Projet de rond-point de Vaucouleur

Puget-sur-Argens (83)

Mémoire en réponse de l'Avis du CNPN

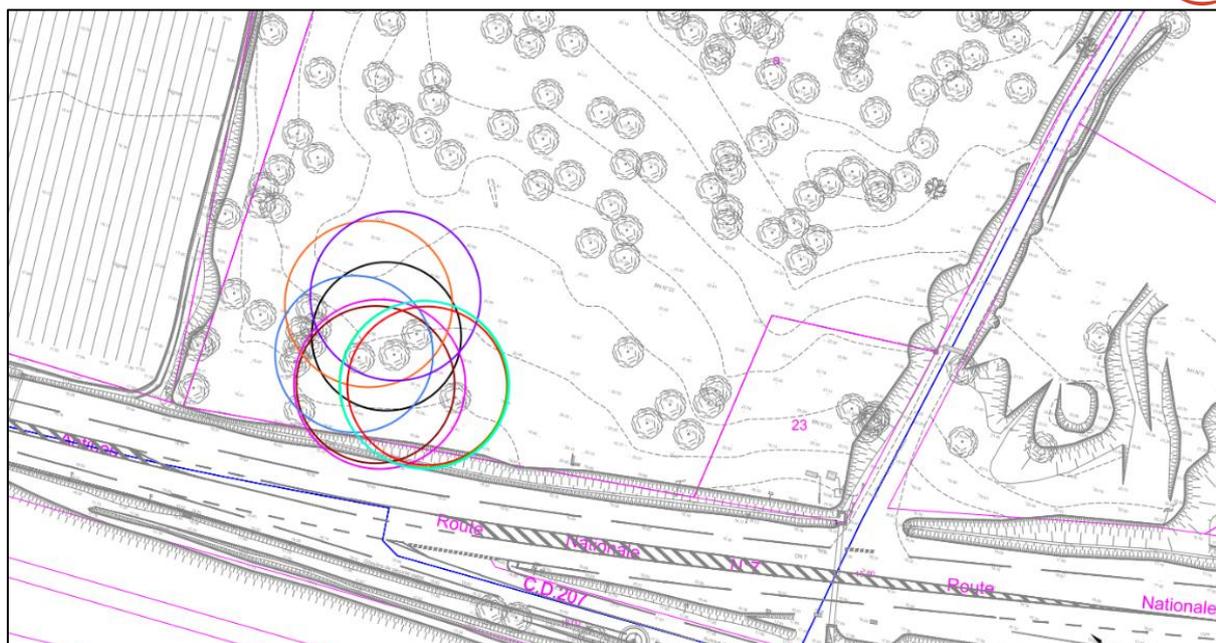
Une solution identifiée dans l'avis CNPN consistait à mettre en œuvre un terre-plein central pour éviter les croisements de flux accidentogène.

Cette solution suggérée, même si elle semble répondre aux conflits de croisement de flux, ne permet pas d'assurer les mouvements de sortie de l'avenue Aout 44 (en raison des contraintes de girations de l'avenue du 15 aout 1944 vers la RDN7 en direction de Fréjus - angle aigu) se heurtant aux mêmes contraintes que dans la représentation du carrefour plan ci-avant.

Cet aménagement induit d'autres risques accidentogènes notamment le risque de heurts par l'arrière pour les véhicules s'insérant sur un axe à forte circulation par des véhicules arrivant sur la RDN7 avec un fort différentiel de vitesse.

Cette solution n'est pas pertinente au regard des besoins de mouvement et des risques d'accidents. Elle n'est par conséquent pas retenue.
